Expediente: **07042079**
Radicado: **RE-00138-2024**
Sede: **REGIONAL VALLES**
Dependencia: **DIRECCIÓN REGIONAL VALLES**
Tipo Documental: **RESOLUCIONES**
Fecha: **16/01/2024** Hora: **17:43:22** Folios: **10**

POR MEDIO DE LA CUAL SE RENUEVA Y MODIFICA UN PERMISO DE VERTIMIENTOS Y SE ADOPTAN OTRAS DETERMINACIONES

LA DIRECTORA DE LA REGIONAL VALLES DE SAN NICOLÁS DE LA CORPORACIÓN AUTÓNOMA REGIONAL DE LAS CUENCAS DE LOS RÍOS NEGRO Y NARE, CORNARE.

Imagen 1. Determinantes del predio 020-178132

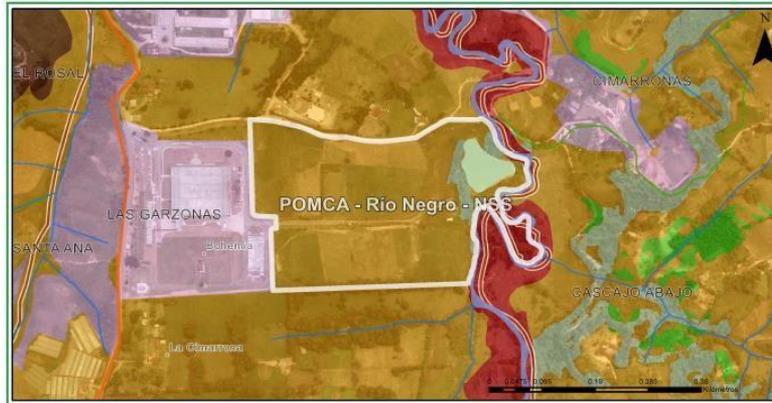
Los predios se ubican dentro del POMCA del Río Negro aprobado mediante la Resolución 112-7296-2017 del 21 de diciembre del 2017. La zonificación ambiental del POMCA se muestra a continuación:

Clasificación	Area (ha)	Porcentaje (%)
■ Áreas Agrosilvopastoriles - POMCA	0.48	6.61
■ Áreas de recuperación para el uso múltiple - POMCA	6.79	93.39

Diseño de la obra de descarga más disipador

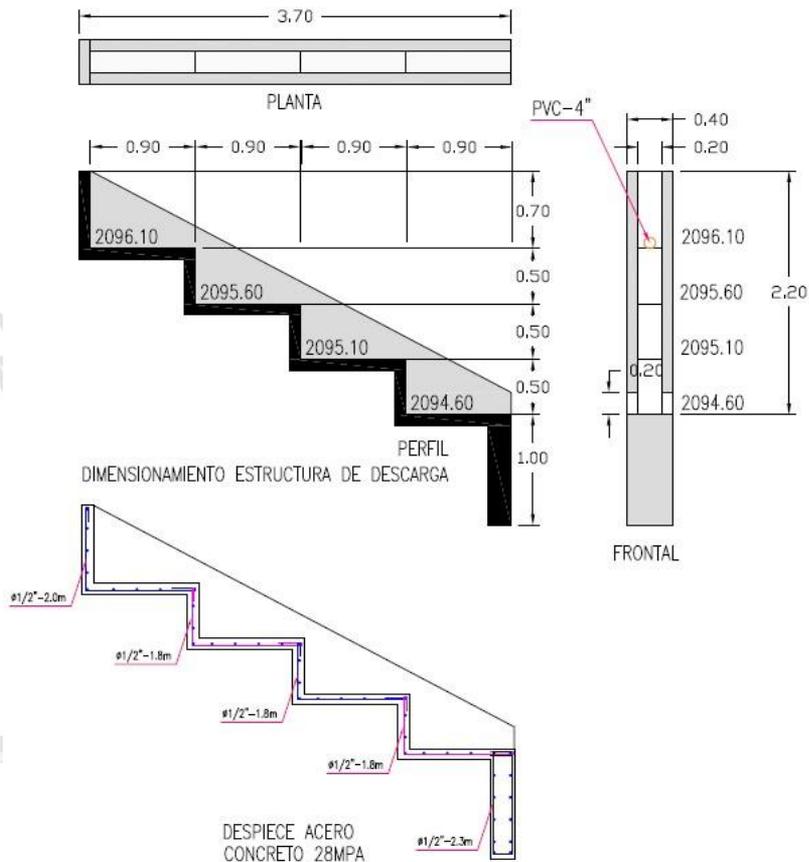
Estudios técnicos y diseños de la estructura de descarga de los vertimientos: Se allega una estructura de descarga tipo escalera.

Es factible **acoger la obra de descarga y disipación**, ya que garantiza una correcta disposición del efluente sin que se generen problemas de socavación en el punto de descarga en ribera de la Q. La Cimarrona.

ARTÍCULO CUARTO: ACOGER los diseños de la obra de disipación que se describe a continuación:

Parágrafo: La referida obra, deberá ser implementada en campo, en el **término de tres (03) meses**, contados a partir de la ejecutoria del presente acto administrativo y deberá informar a la Corporación para su respectiva aprobación.
